再処理施設 廃棄物管理施設

設工認申請の対応状況について

基準地震動に基づく入力地震動の策定（地盤モデル）

令和6年2月28日

施工年代別のVs平均による G_0 分布と回帰（近傍孔の影響確認）

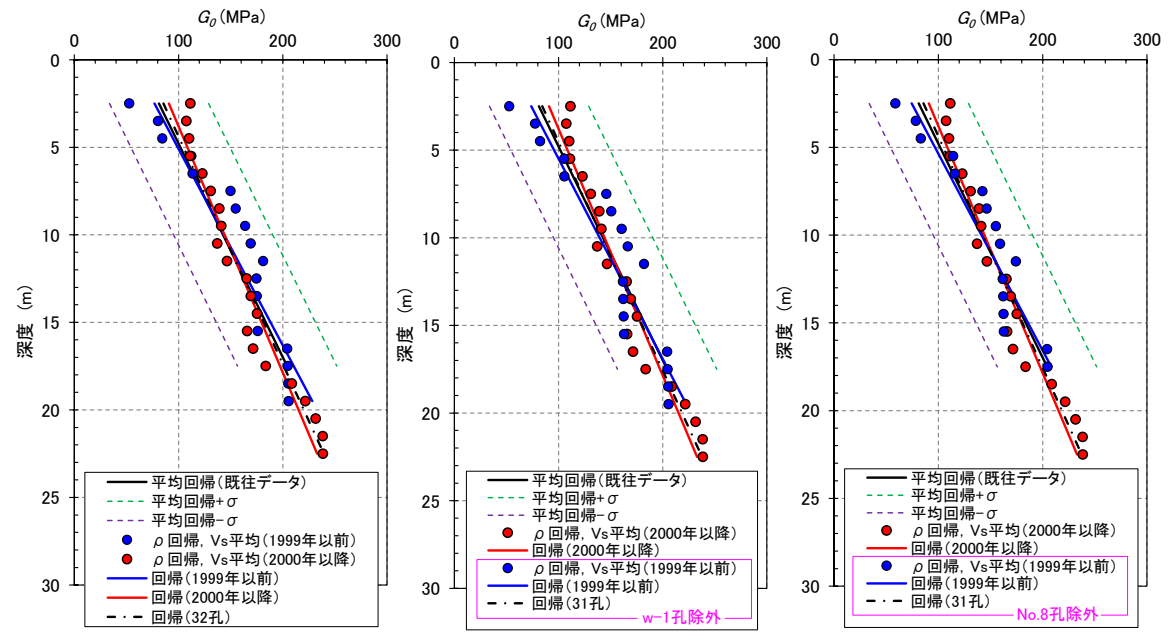
【No.2】 D.表層地盤の物性値等に係る指摘事項（前回会合資料P15）

➤ 埋戻し土について、今回の追加調査結果を含めた整理に問題がないことについて改めて説明すること。

➤ 近傍する孔のデータ（w-1孔, No.8孔）の棄却を踏まえた物性値への影響について以下に示すとおり確認し、「2.」に反映。

- 今回追加した地下水位観測孔2孔のうち1孔（w-1孔）が既往調査におけるNo.8孔と近傍（左下図の南西部、6m程度の離隔）にあることから、これら近傍の2孔のデータによる重みが全体の整理結果に影響を与えないことを確認した。
- 施工年代別のVs平均から求められる G_0 分布について、全32孔としたもの、w-1孔を除外した31孔としたもの及びNo.8を除外した31孔としたものの比較を右下図に示す。それぞれの1孔を抜いた各2ケースは、全32孔を用いたものと大きな差は認められない。
- 以上より、全孔から得られる G_0 分布に対して、近傍にあるそれぞれの孔を棄却した G_0 分布には、同様の傾向（既往データのばらつき範囲内、 G_0 分布回帰）が得られていることから、w-1孔を含む32孔による整理に問題はない。

図b 各岩種のひずみ依存特性（ G/G_0 - γ 関係）

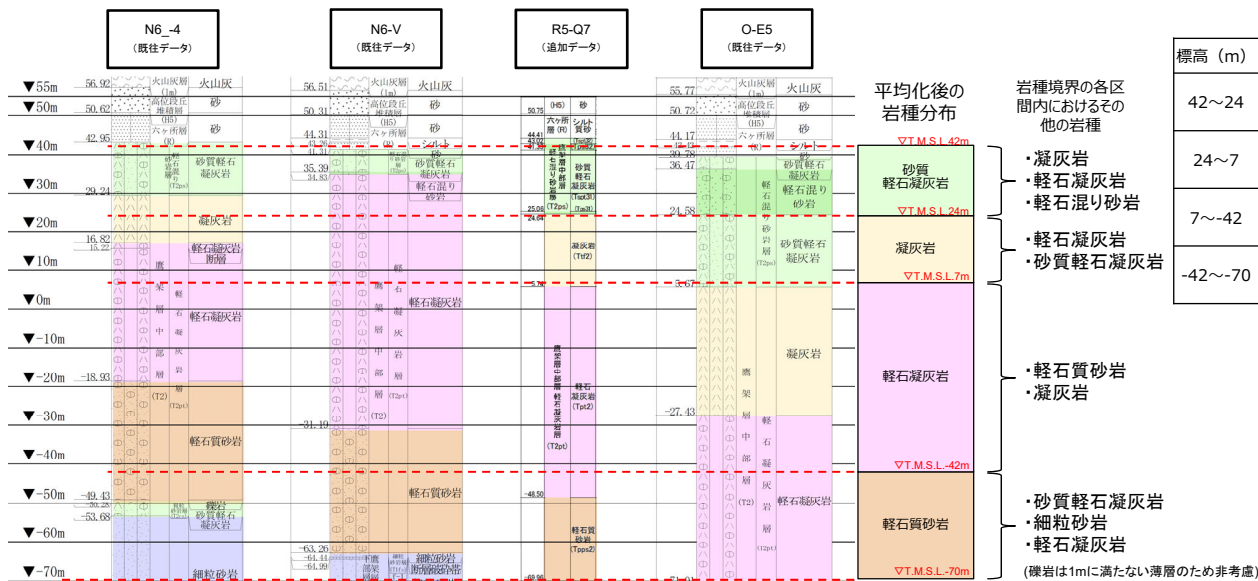
【No.3】 A.岩盤部分の物性値等に係る指摘事項（前回会合資料P27）

➤ 岩盤部分の物性値等の平均化における各岩種の単位体積重量及び非線形性の扱いについて説明を行うこと。

➤ 以下に示すとおり、各岩種における単位体積重量及び非線形性の扱いについて整理を行った。

- 地盤モデルの設定においては、地盤の増幅特性を捉えることが主眼となることから、速度構造の特徴（PS検層結果における速度の切り替わり等）に重点をおき、平均化した岩種境界の各区間において、速度及び単位体積重量について平均化を実施している。
- 単位体積重量については、岩種によって値が異なる場合もあるが、地盤の増幅に寄与するパラメータであるせん断弾性係数 G_0 は、S波速度 V_s の二乗と密度 ρ の積で算定される（ $G_0 = \rho \cdot V_s^2$ ）ことを踏まえ、速度に重点を置いた整理を行うこととし、岩種境界の各区間内で平均化している。
- また、「B.岩盤部分の剛性の非線形性」の検討においては、ひずみ依存特性（ G/G_0 - γ 関係）の設定のために、各区間において岩種の設定が必要となることから、岩種の設定にあたっては、各区間内の岩種の重みを踏まえた設定をしている。（図aに、ACの岩種分布の平均化の例を示す。）
- 上記の設定においては、各区間で一つの岩種を設定することとなるため、各区間におけるその他の岩種の影響について、ACグループを対象に、「B.岩盤部分の剛性の非線形性」において整理した岩種ごとの有効せん断ひずみに基づき、各深度において、PS検層データで確認される複数の岩種に対し、剛性低下率を確認した。（表a及び図bに、各岩種の有効せん断ひずみに対する剛性低下率の比較を示す。）
- 上記の確認の結果、 S_s 地震時のひずみレベルにおいては、各岩種の剛性低下率の差は小さいことから、各区間で一つの岩種を設定することに問題はないと判断した。
- 以上のことから、各データの岩種が異なる場合においても、単位体積重量及び岩種分布を平均化して設定することに問題はないと考える。

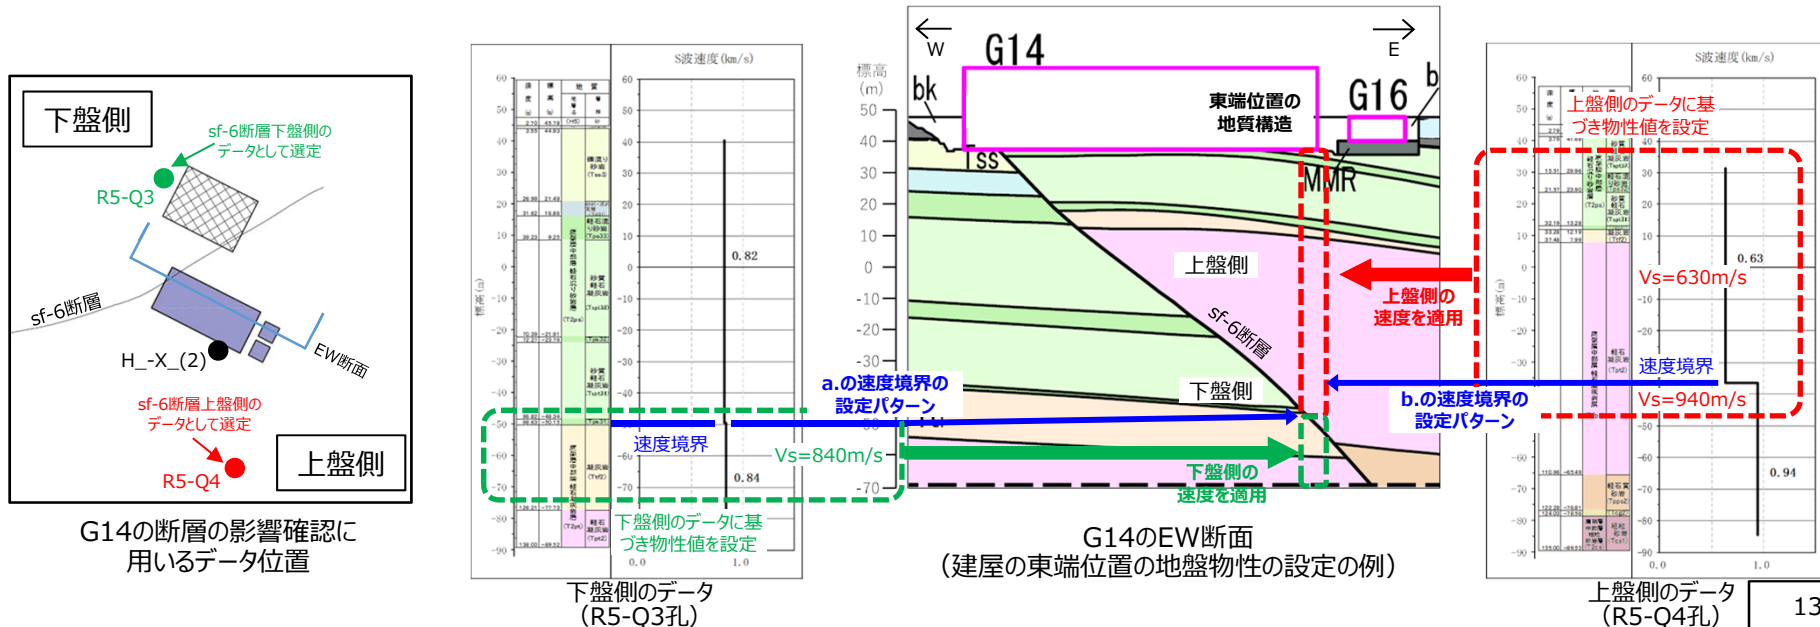
【No.4】 A.岩盤部分の物性値等に係る指摘事項（前回会合資料P30）

➤ 断層の影響確認における上盤側及び下盤側の条件設定に用いるPS検層結果の適用について、統一的な考え方及び個々の施設において判断した内容の説明を行うこと。

➤ 断層の影響確認における上盤側及び下盤側のPS検層結果の適用について、統一的な考え方を整理し、「4.」に反映。また、ACグループにおいて個別に判断した内容を整理した。

- PS検層結果の選定においては、断層の上盤側及び下盤側それぞれの地質構造の特徴が捉えられているデータとして、建物設置範囲の各位置（建物の東西南北端）に分布する岩種を網羅するようなデータを選定することを基本とする。
- 建物設置範囲の各位置における地盤物性の設定においては、上記に基づき選定したデータを用い、建物設置範囲の各位置の地質構造に合わせて速度境界レベルの補正を行う。速度境界レベルの補正は以下の観点で行う。（下図には、G14の東端位置における地盤物性の設定について示す。）
 - a. 選定したデータにおいて、岩種境界レベルと速度境界レベルが同一の場合は、建物設置範囲の各位置においても、同じ岩種の境界レベルに速度境界を設定する。
 - b. 選定したデータにおいて、特定の岩種内に速度境界が確認される場合は、同じ標高においては同程度の上載圧が作用すると考えられることから、建物設置範囲の各位置における当該岩種内においても、同じ標高に速度境界があることを仮定する。
- 設定した速度構造を用いて、基礎底面レベルの入力地震動を算定し、グループにおいて整理した物性値等(G14の場合は「4.」の整理結果を踏まえ、R5-Q4孔に基づく物性値等及びH_X_(2)に基づく物性値等による入力地震動と比較する。
- なお、ACにおける断層の影響確認に用いるPS検層結果の適用においては、一部の岩種が得られていないPS検層結果を選定している。これについては、当該岩種が得られている近傍のPS検層結果の傾向から、当該岩種が速度構造へ与える影響は小さいと判断し、そのPS検層結果を適用することとした。

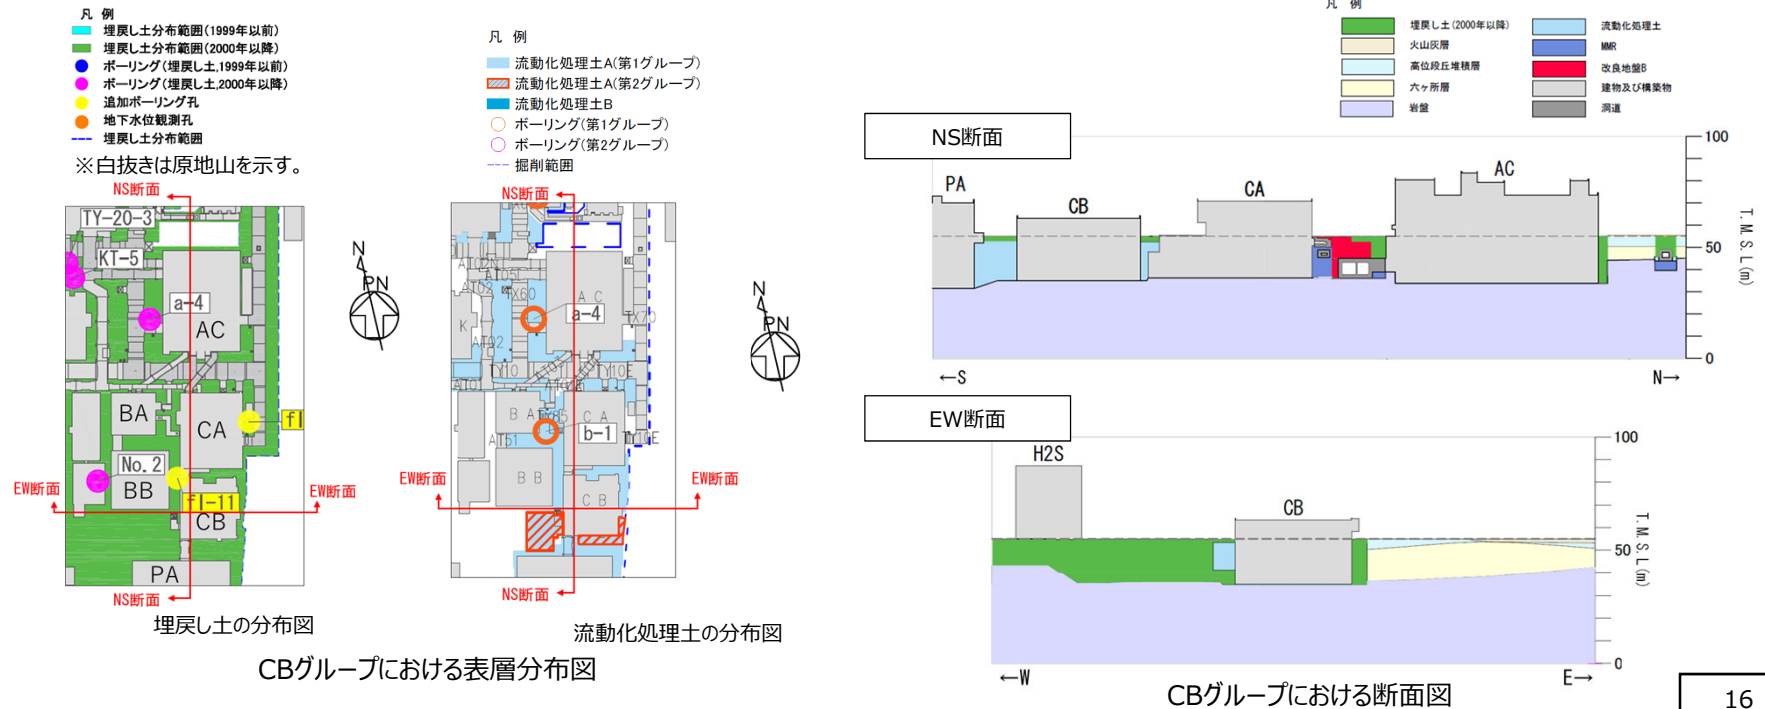
【No.7】 D.表層地盤の物性値等に係る指摘事項（前回会合資料P40他）

➤ 表層地盤の物性値等について、埋戻し土を設定することの判断根拠として、平面・断面図を用いた建物・構築物周辺の状況の説明を行うこと。

➤ 各グループにおける表層地盤の分布状況について、平面図及び断面図を用いた整理を行った。

➤ 以下にCBグループにおける整理結果を示す。その他のグループも含み、「4.1」～「4.12」の各グループにおける「D.表層地盤の物性値等」のデータ整理結果に反映。
